LuK Service-Info

LuK-drukplaten met kleiner wrijvingsoppervlak

Verschillende diameters van het wrijvingsoppervlak vergeleken met de originele uitrusting

Onderdeelnr.: 122 0395 10 (vorige versie 220mm)
120 0505 10 (nieuwe versie 200mm)

Figuur 1: Drukplaat 122 0395 10 met groot wrijvingsoppervlak diameter 220 mm

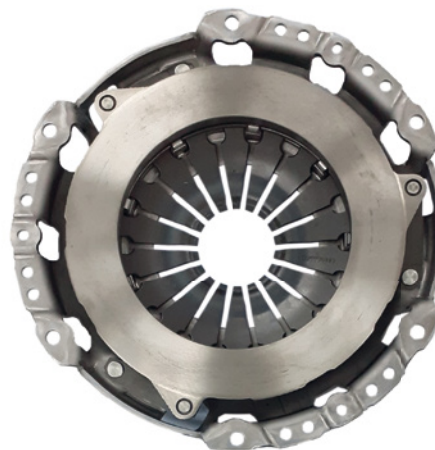
De drukplaat van de koppeling voor de bovengenoemde voertuigmodellen is gewijzigd. De diameter van het wrijvingsoppervlak is verkleind van 220mm (afbeelding 1) naar 200mm (afbeelding 2). Deze aanpassing is mogelijk gemaakt dankzij nieuw ontwikkelde koppelingsvoeringen die nu krachtiger zijn en hetzelfde motorkoppel kunnen overdragen op een kleinere oppervlakte.

Geoptimaliseerde drukplaten hebben bij dezelfde koppelcapaciteit een aanzienlijk lager massastraagheidsmoment. Dit heeft een positieve invloed op het schakelcomfort en het slijtagegedrag van de versnellingsbak.

De behuizing van de drukplaat evenals de bevestigingspunten blijven ongewijzigd. De drukplaten kunnen zonder beperkingen worden gebruikt in de genoemde voertuigen. Ondanks de wijzigingen voldoen ze aan alle vereiste technische specificaties.
